東海第二発電所

静的機器の単一故障について

(指摘事項への回答)

平成 29 年 9 月
日本原子力発電株式会社

第 1 図 中央制御室換気空調系ダクトの主な点検実績

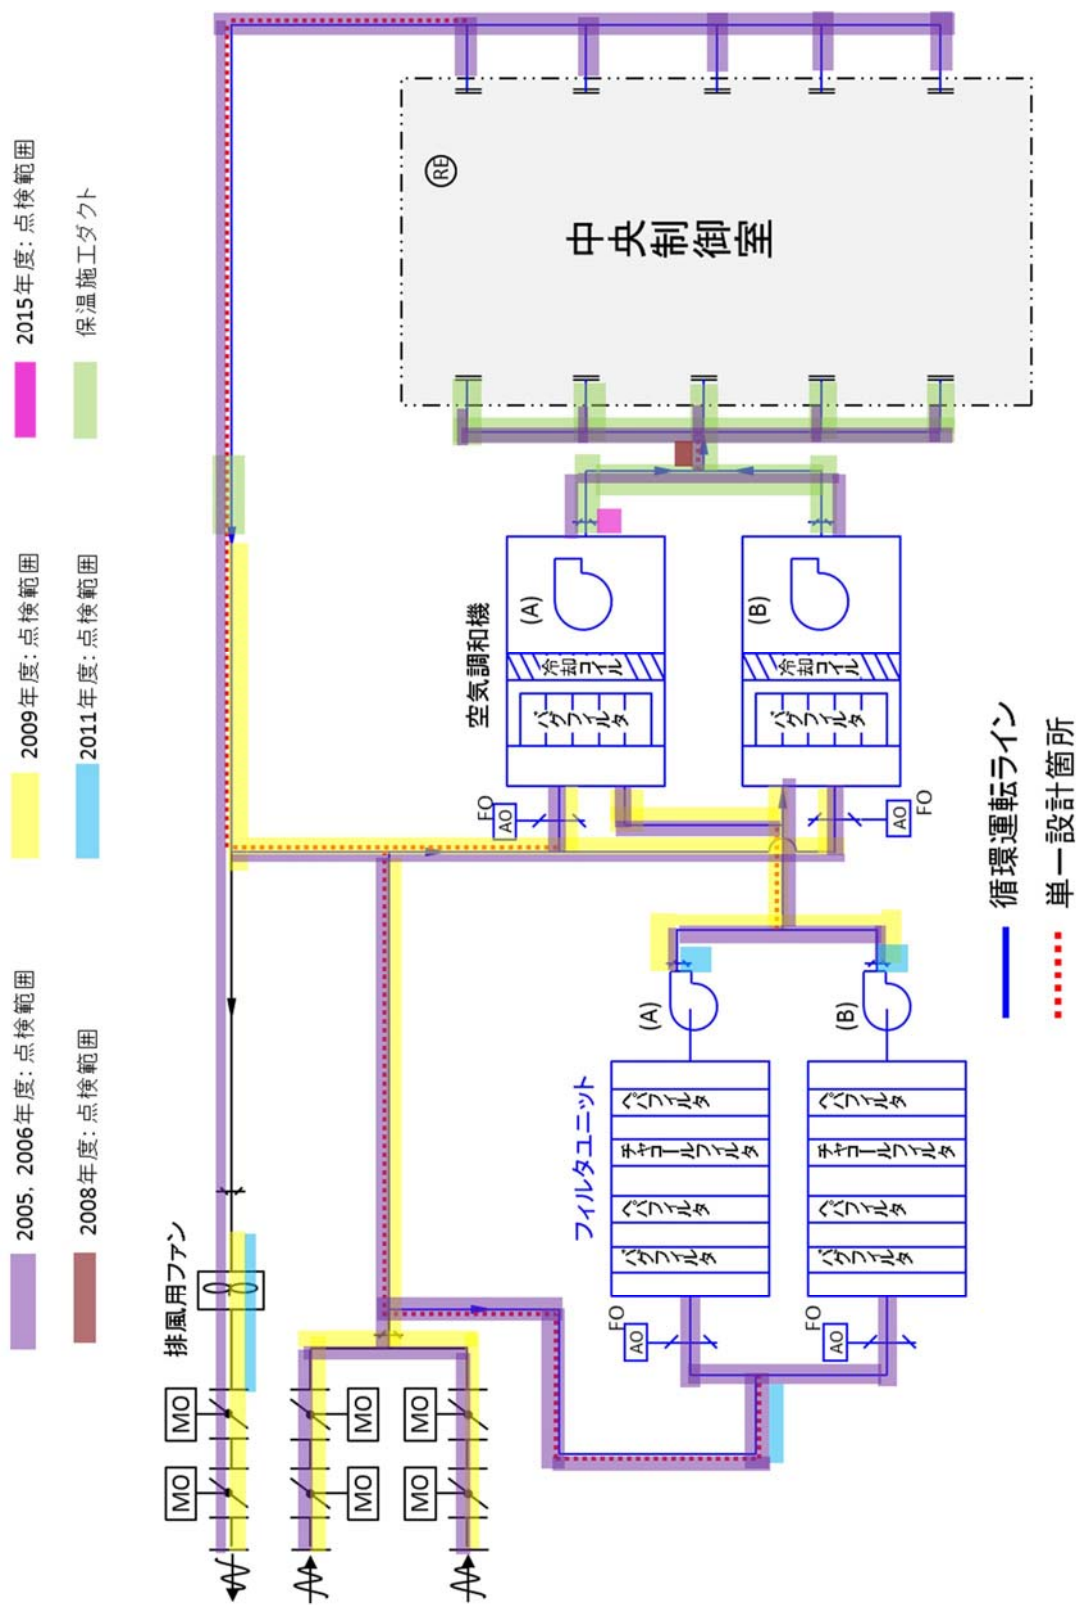
中央制御室のダクトについて、敦賀1号機の水平展開で実施した点検結果、定期的を実施している点検内容(部位、方法、周期)について、資料に反映すること。

中央制御室のダクトの巡視点検や保全について、形骸化しないように適切に保守管理を行うこと。

東海第二発電所の中央制御室換気空調系ダクトの点検実績及び点検実績等に基づく点検計画の変遷は以下のとおりである。主な点検実績を第1表及び第1図に示す。

2011年度、2015年度には、点検計画に基づき、ダンパの取替や点検に合わせて近傍のダクトの点検（保温材施工部は保温材取外し）を実施し、異常のないことを確認した。

これらの点検実績を反映した点検周期及び点検内容については、保全計画に定めるとともに、他プラントでの損傷実績があることを記載することで、形骸化を防止している。点検周期及び点検方法を第2表に示す。
